Změnový list číslo 87	
Identifikace akce	
Název akce:	Výstavba Multifunkční sportovní a kulturní haly v Brně
Číslo akce SMVS:	-
Objednatel:	I. Statutární město Brno II. ARENA BRNO, a. s. III. Brněnské komunikace a.s. IV. Teplárny Brno, a.s.
Zastoupen:	Objednatelem
Zhotovitel:	HOCHTIEF CZ a.s., Plzeňská 16/3217, 150 00 Praha 5
TDI:	-
Projektant:	Projektová dokumentace 1 - Arch.Design, s.r.o. a A PLUS a.s. Projektová dokumentace 2 - PK OSSENDORF s.r.o.
Předmět změnového listu	
Úpravy venkovních ploch, SO 106 a SO 106.1	
Část díla dotčená změnovým listem	
Výkopy a zemní práce, bourání, komunikace a trubní vedení, SO 106 a SO 106.1	
Popis změny, popis technického řešení	
Původní řešení dle smluvní (tendrové) dokumentace :

Stavba: MSKP, Multifunkční hala Brno - Změnové listy
Objekt: 7 - Dodatek č. 7
Soupis: ZL 87 - Úpravy ploch venky - SO106 a SO106.1

SO106 a SO106.1 Napojení objektu Retail Park Nový Tuzex s.r.o

DETAIL PODÉLNÉ DRENÁŽE
M 1:25

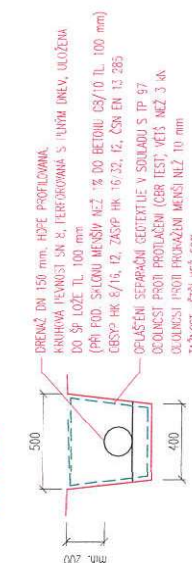
3. Změnou dále dochází k doplnění odvodňovacího žlabu podél podélné obruby oddělující komunikaci a parkoviště SO 106.	
Zdůvodnění změny :	
1. V rámci prohlídky řešené části stavby před kolaudací vznesli zástupci Policie ČR nový požadavek na doplnění nájezdových obrubníků v místě napojení SO 106.1 na stávající komunikaci ul. Křížovského.

3. Z důvodu napojení komunikace SO 106 na stávající přílehlý objekt Nový Tuzex původní řešení dle Projektové dokumentace 2 neodpovídalo požadavkům ČSN na podélný sklon komunikace. Původní řešení by tak nezajistilo dostatečný odvod dešťové vody do uličních vpustí. Autorský dozor z toho důvodu navrhl doplnění odvodňovacího žlabu podél obruby mezi komunikací a parkovištěm.	
S ohledem na charakter řešené změny, kterou zadavatel jednající s náležitou péčí nemohl předvídat a která má původ v dílčích nedostatecích Projektové dokumentace 2 a Soupisu prací 2 a částečně též v dodatečném požadavku třetí strany (Policie ČR), který musí být dodržen, se jedná o změnu nepředvídanou podle § 222 odst. 6 ZZVZ.	
Vliv změny na výkresovou dokumentaci :	
Bez vlivu na výkresovou dokumentaci.	
Záznamy o změně ve stavebním deníku a zápisech z KD :	
Záznam o změně je uveden ve stavebním deníku, konkrétní zápisy tvoří přílohu č. 3.

Odvodňovací žlab podél podélné obruby

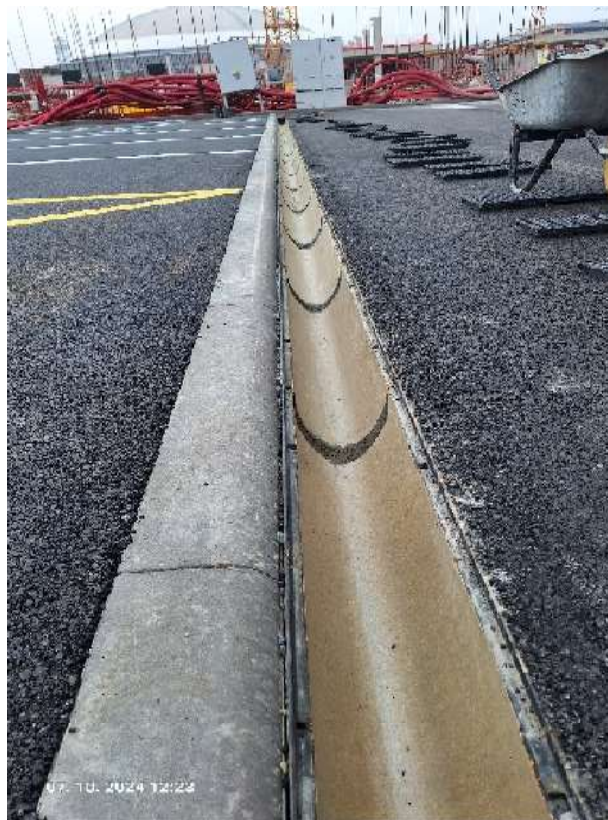
Nájezdový obrubník v místě křižovatky
